泊発電所 3号炉 重大事故等対策の有効性評価

(審査会合における指摘事項回答)

令和5年5月25日
北海道電力株式会社

審査会合での指摘事項に対する回答

図 評価モデルの概念図

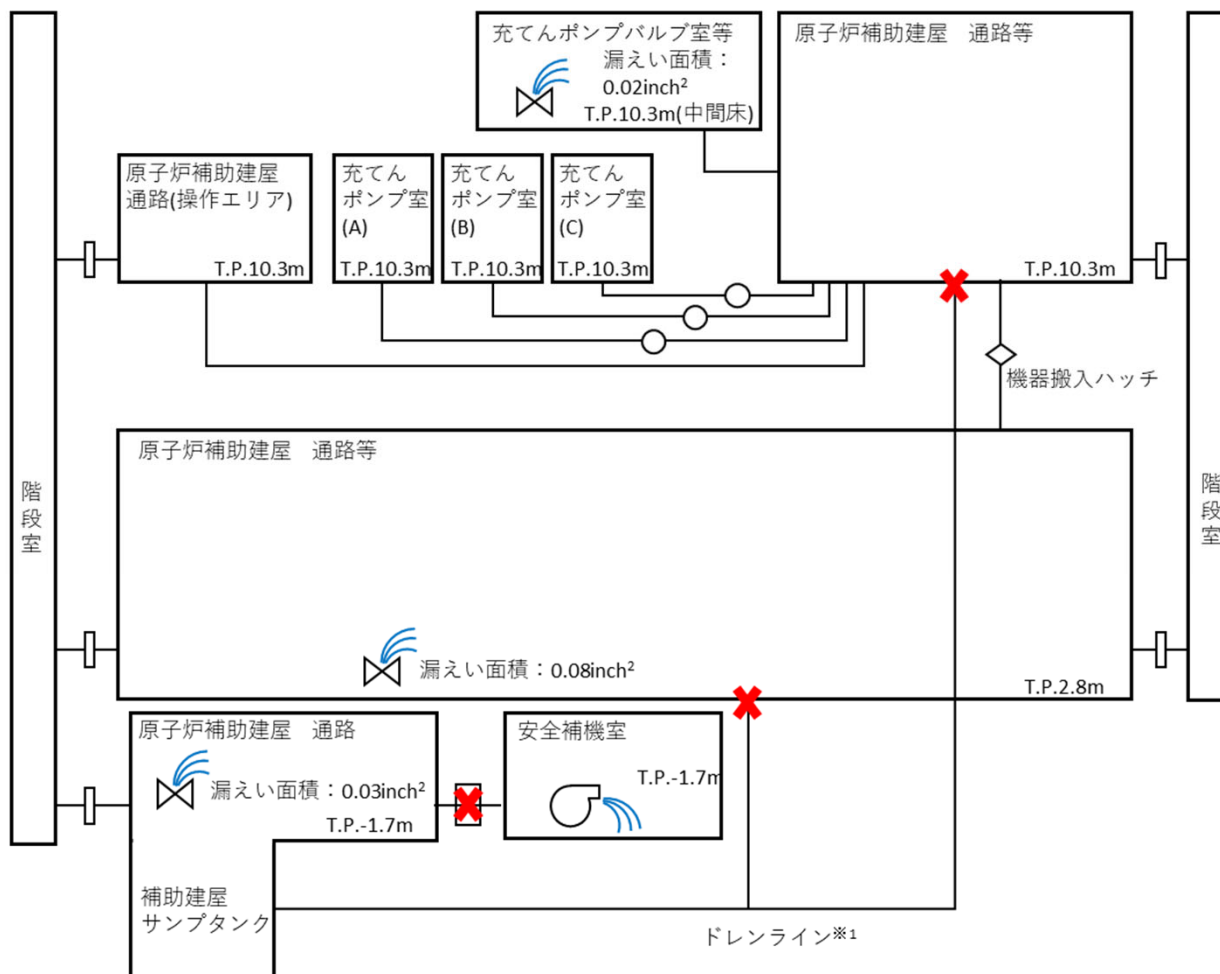
【指摘事項】(第1124回審査会合(令和5年3月16日)「格納容器バイパス(IS-LOCA)」) 230316-1
ツインパワー弁の操作場所の温度影響評価について、最新の審査実績を踏まえて、階段等の伝搬経路を含めた評価条件及び条件設定の考え方を網羅的に示した上で説明すること。
島根2号炉の場合は、評価条件として、原子炉建物壁から環境への放熱、原子炉建物換気系等についても、条件設定の考え方を含めて整理した上で評価を行っている。

【指摘事項】(第1124回審査会合(令和5年3月16日)「格納容器バイパス(IS-LOCA)」) 230316-2
「T.P.10.3m 中間床充てんポンプバルブ室」については、「区画扉(閉)(中略)を鑑みると、操作場所への蒸気流入及びその影響は殆どない」とし、検討対象から外しているが、蒸気の漏えいの懸念があるのであれば当該区画を含めて評価を行い、説明すること。

- 泊3号炉では、簡易的な手法でツインパワー弁の操作場所の雰囲気温度の評価を行い妥当性を示していた。
- しかしながら、先行実績を踏まえ、蒸気の発生場所及び流入経路を網羅的に整理したうえで精緻に解析評価することとし、具体的にはGOTHICによる解析評価を行った。
- 解析にあたっては、T.P.10.3m 中間床充てんポンプバルブ室を含めた蒸気の発生場所および階段等、蒸気の伝搬経路及び原子炉建物壁から環境への放熱等の条件を網羅的に整理した。整理結果を次ページの表に示す。
- 整理結果を踏まえ解析モデルを作成した。このモデルの概要を次々ページの図に示す。
- 評価の結果、ツインパワー弁操作場所の雰囲気温度は初期温度40℃に対して約5℃の上昇にとどまり、操作に影響がないことを再度確認した。

図 ツインパワー弁操作場所 断面イメージ図

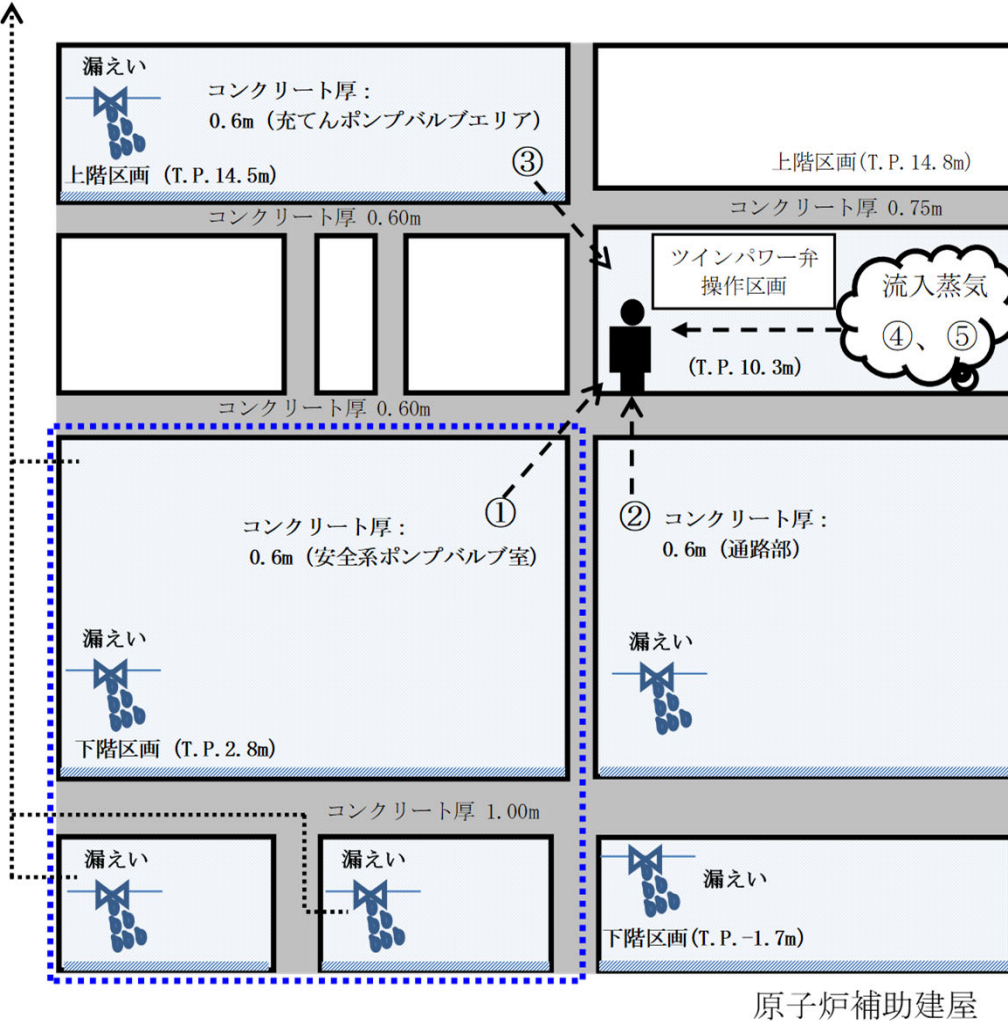
【指摘事項】(第1124回審査会合(令和5年3月16日)「格納容器バイパス(IS-LOCA)」) 230316-3
ISLOCA時に蒸気が操作場所に流入する可能性がある場合には、作業員の内部被ばくの影響を説明すること。
なお、島根2号炉の場合は、現場に向かう作業員に放射線防護具(酸素呼吸器)を装備することになっている。

- ISLOCA時のツインパワー弁の操作場所には少量の蒸気が流入する可能性があることから、GOTHIC解析で得られた蒸気流入量を用いて、放射線防護具(全面マスク又は電動ファン付きマスク)無しの条件で作業員の被ばく評価を実施した。
- 評価した結果、操作場所における流入蒸気からの線量率は外部被ばく分が約0.3mSv/h、内部被ばく分が約10.7mSv/hとなった。
- ツインパワー弁の閉操作は、駆動用空気ポンペをツインパワー弁への空気供給配管に接続することで、ツインパワー弁の操作箱の操作スイッチにより遠隔操作が可能となり、容易に操作できる。この操作に要する時間は余裕を含め15分であるため、運転員の受ける線量は約7.3mSvとなり、流入蒸気による影響は約2.8mSvの増加にとどまった。
- 被ばく評価は放射線防護具(全面マスク又は電動ファン付きマスク)無しの条件で実施したが、ISLOCA等の内部被ばくの恐れがある場合には、放射線防護具(全面マスク又は電動ファン付きマスク)を装備する運用としている。

- ツインパワー弁操作場所に流入する蒸気からの外部被ばく及び内部被ばくを追加で考慮
- 追加分の被ばく線量は約2.8mSvであるが、作業員の安全を考え、放射線防護具（全面マスク又は電動ファン付きマスク）を装備することとする。

指摘事項 230228-6 (2 / 4)

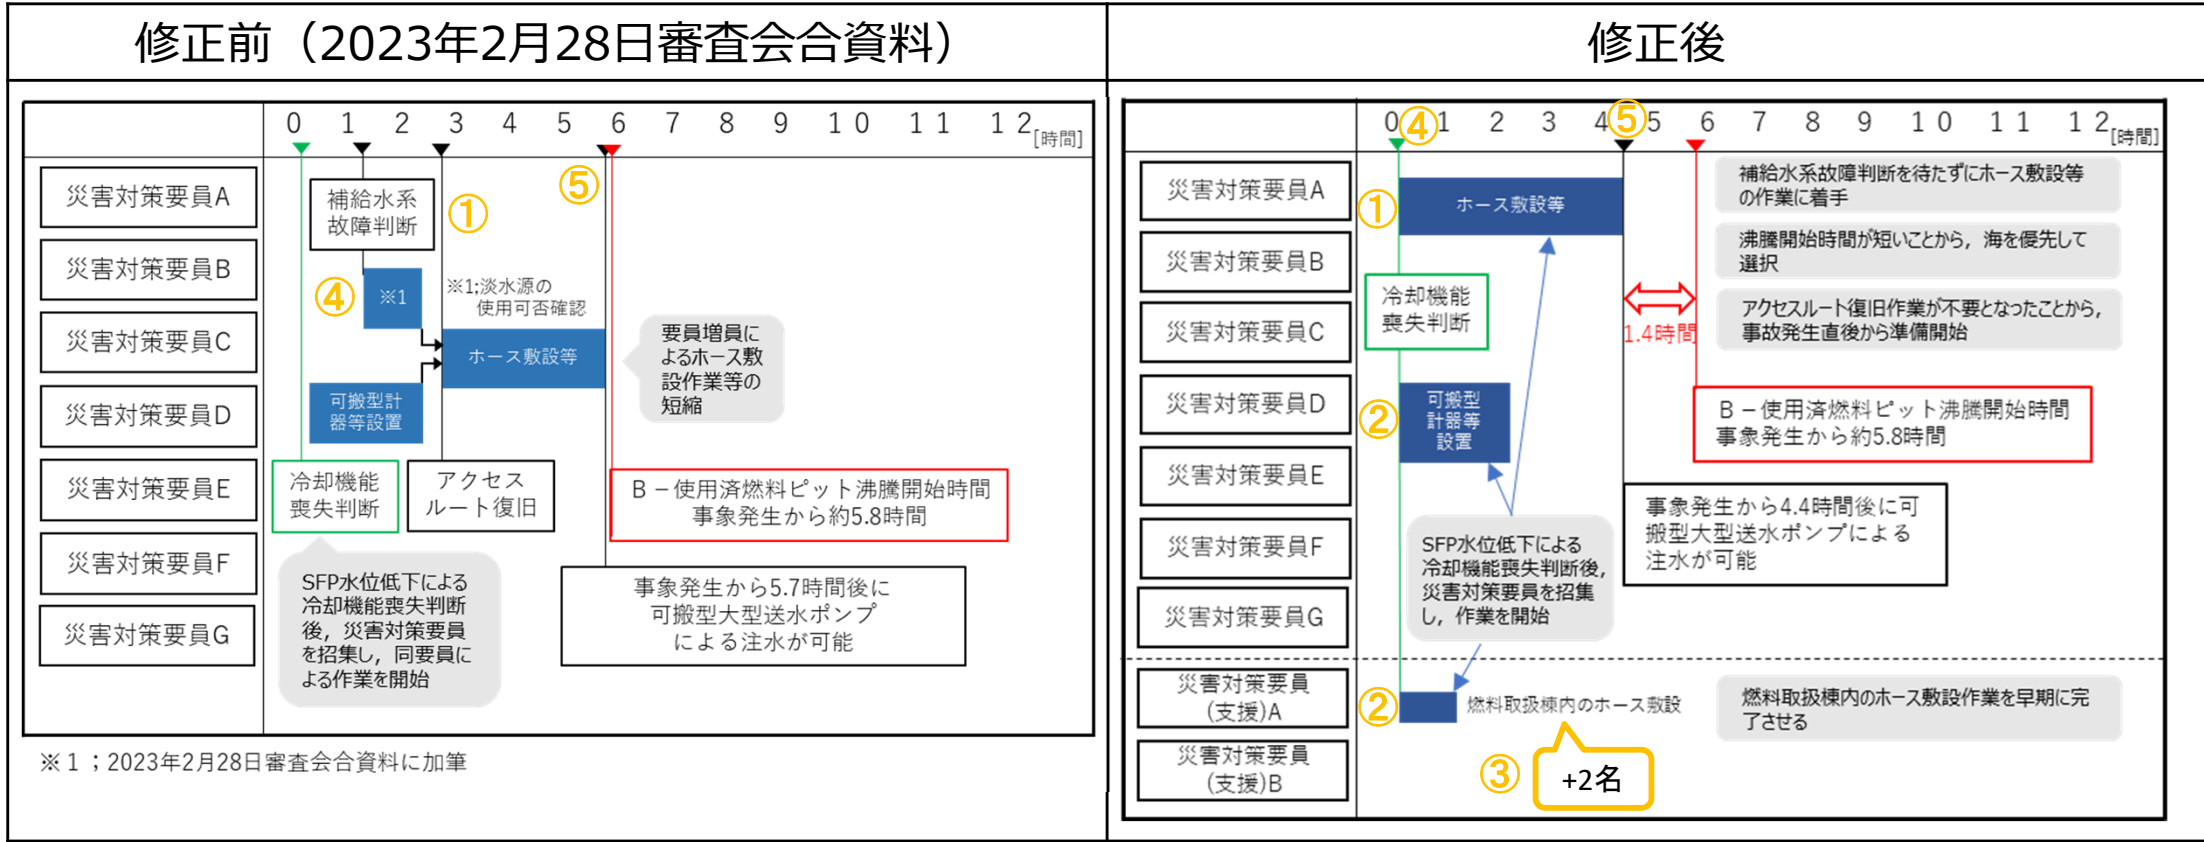
想定事故1では注水準備完了が5.7時間に対して100℃到達が6.6時間、想定事故2では注水準備完了が5.7時間に対して100℃到達が5.8時間となっている。柏崎刈羽6、7号炉の適合性審査において得られた技術的知見を踏まえ、沸騰状態となる前に注水準備を完了する方針としているが、余裕時間が少ないため、地震起因のスロッシング等を踏まえても注水準備完了時間が妥当なものであるかどうかを検討し説明すること。

- ① 使用済燃料ピット補給水系故障判断を待たずにホース敷設等（可搬型大型送水ポンプ車の準備を含む）の作業に着手する。
- ② 燃料取扱棟内において、可搬型計器等の設置とホース敷設等の注水準備を上記作業と並行で行う。
- ③ 燃料取扱棟内のホース敷設作業は、増員した災害対策要員(支援)2名により実施し、ホース敷設等（可搬型大型送水ポンプ車の準備を含む）の作業と並行して行うことで、注水準備にかかる時間を短縮する。なお、当該作業は、事象発生から1時間15分後に完了する。
- ④ 可搬型大型送水ポンプ車の水源は海を優先して使用する手順とすることで、淡水源の使用可否の確認や水源選択に係る時間のロスを減らし、使用済燃料ピット冷却機能喪失判断直後から注水準備を開始する。
- ⑤ ホース敷設等（可搬型大型送水ポンプ車の準備を含む）の要員が7名から3名となるため当該作業の準備時間は延びるが、他の作業を並行して実施する等の見直しにより、合計時間は短縮され事象発生から4.4時間後に注水準備が完了する。

●発電所に常駐している要員

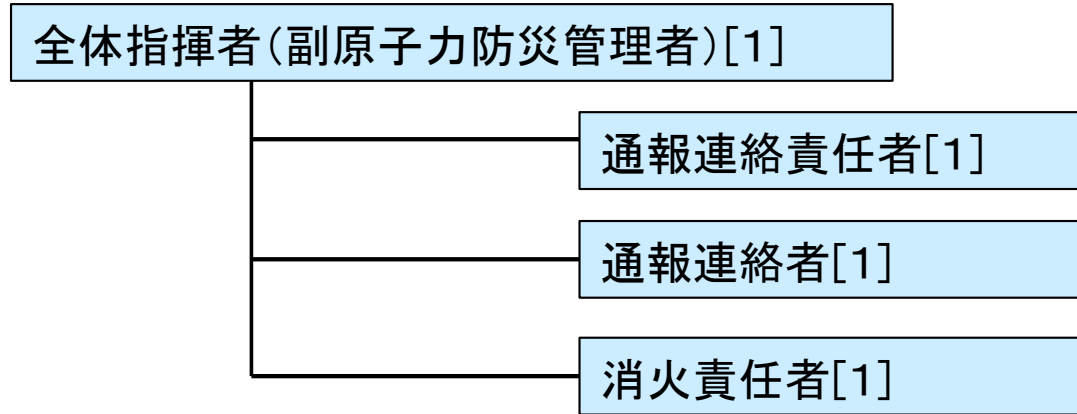
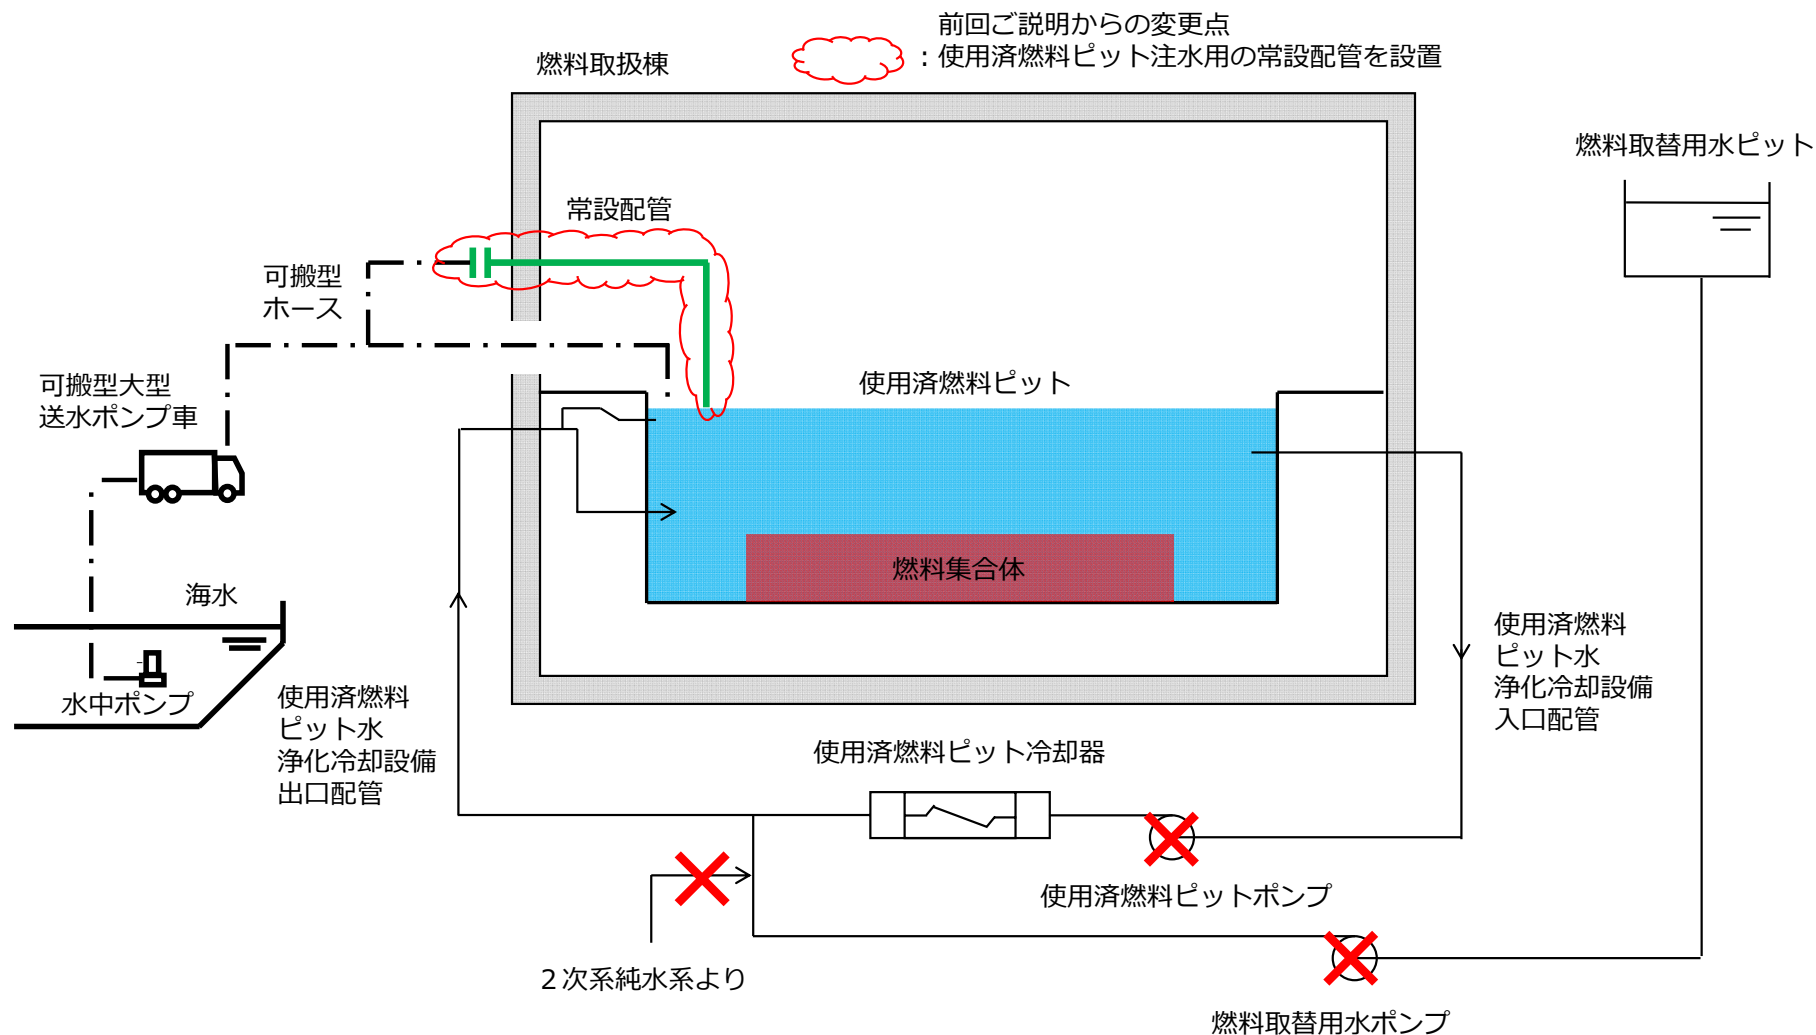
事象発生3時間以降に必要な参集要員2名に対して、発電所構外から参集可能な要員が2名としていることについて、先行審査実績を踏まえて不測の事態も考慮し、必要な要員の評価の妥当性を検討し説明すること。東海第二の場合は、「事象発生2時間以降に必要な参集要員は2名であり、発電所構外から2時間以内に参集可能な要員の72名で確保可能である。」としている。

- 泊3号炉では、常設代替交流電源設備である代替非常用発電機への燃料補給が必要となる時間が約6時間であり、ある程度時間余裕があることから、参集要員にて燃料補給要員を確保する方針としていた。
- 燃料補給活動にあたっては、当初、屋外のアクセスルートの復旧(2時間40分)を想定する必要があり、この時間は燃料補給活動ができない待機時間となるため、この時間内に十分余裕を持って参集可能な宮丘地区に専属要員2名を配置することで、燃料補給活動に支障がないと判断したものである。
- しかしながら、非常時の構外からの参集には外部要因等による不確実性を想定することも必要であると改めて認識し、より確実な対応が求められる燃料補給要員は、参集させるよりも常駐化する方が妥当であると判断したことから、先行審査実績も踏まえ、燃料補給活動に必要な要員2名を発電所内に常時確保する方針とする。なお、燃料補給要員を発電所内に常時確保する体制については、女川2号炉と同様である。

- ・燃料補給を行う災害対策要員 2 名を発電所内に常駐する要員として確保する。

＜燃料タンク(SA)の概要図＞

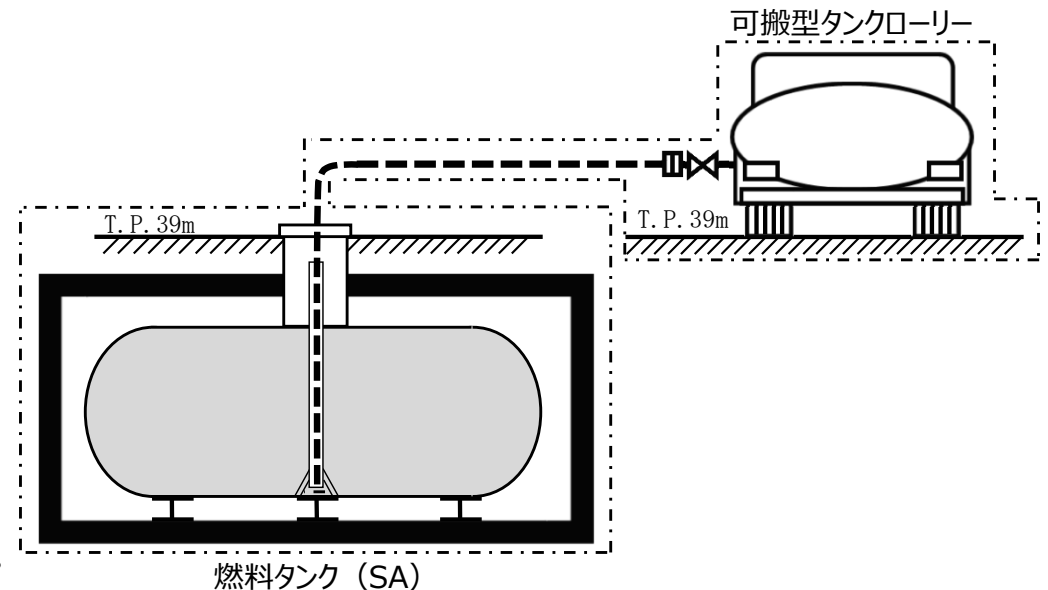
可搬型大型送水ポンプ車の燃料評価を間欠運転にしていることについて、先行審査実績を踏まえ、発電所内に保有している燃料が十分あることを説明すること。島根2号炉の場合は、燃料プールスプレイ系(可搬型スプレイノズル)による燃料プールへの注水に係る燃料評価について、保守的に事象発生直後からの大容量送水車の運転を想定し、7日間の運転継続に必要な軽油量を評価している。

- 先行審査実績を踏まえ、以下の通り評価を見直す。
 - 可搬型大型送水ポンプ車による使用済燃料ピットへの海水注水に係る燃料評価について、間欠運転から連続運転かつ100%負荷時を想定した評価とする。(変更内容①)
 - 緊急時対策所への電源供給に係る燃料評価について、緊急時対策所用発電機の負荷を、実際の想定負荷運転から100%出力とする評価とする。(変更内容②)
- 上記に加えて、ディーゼル発電機(最大負荷(100%出力))による電源供給燃料消費量を考慮しても、発電所内に保有している燃料に余裕を有するよう、50kL程度の燃料タンク(SA)を新規に設置する。(変更内容③)
